Opinión Técnica

Modificación a los Títulos de las Asignaciones:

- AE-0018-2M-Okom-01
- AE-0019-M-Okom-02
- AE-0020-2M-Okom-03
- AE-0024-2M-Okom-07
- AE-0032-3M-Joachín-02
- AE-0060-2M-Mezcalapa-10

Comisión Nacional
de Hidrocarburos

Figura 2. Propuesta de reconfiguración de la superficie de las Asignaciones.

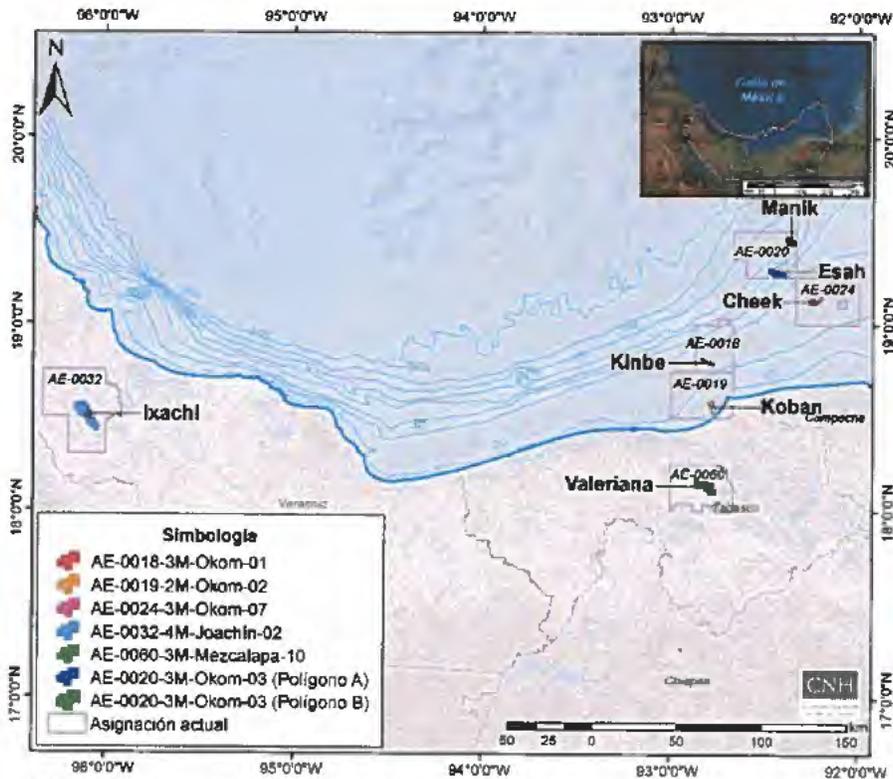
El objetivo de reconfigurar las áreas de las Asignaciones es reducir las superficies de las mismas, con la finalidad de redefinir los límites de éstas y devolver el área de las Asignaciones donde PEMEX considera que no habrá nuevos descubrimientos.

La Figura 2 muestra la reconfiguración propuesta para las Asignaciones, mientras que la Tabla 11 relaciona los cambios propuestos para las Asignaciones en comento.

Derivado de la solicitud de PEMEX, se revisaron los polígonos propuestos con relación a las áreas de los Programas de Evaluación y los Planes de Desarrollo para la Extracción aprobados por esta Comisión en las Asignaciones en comento. De acuerdo con esta revisión, se advierte que el polígono B de la Asignación AE-0020-3M-Okom-03, correspondiente al Campo Manik NW no es acorde con el polígono aprobado en el Plan de Desarrollo para la Extracción, mediante Resolución CNH.E.40.001/19 de fecha 16 de julio de 2019, por lo que en este caso deberá ajustarse y quedar limitado por las coordenadas geográficas que se muestran en la Tabla 15,

En relación a la configuración propuesta para la modificación de las Asignaciones AE-0018-3M-Okom-01, AE-0019-2M-Okom-02, AE-0020-3M-

Okom-03 (Polígono A), AE-0024-3M-Okom-07, AE-0032-4M-Joachín-02 y AE-0060-3M-Mezcalapa-01, es congruente y quedaría limitada por los vértices que se muestran en las Tablas 12 a 14, 16 y 17.
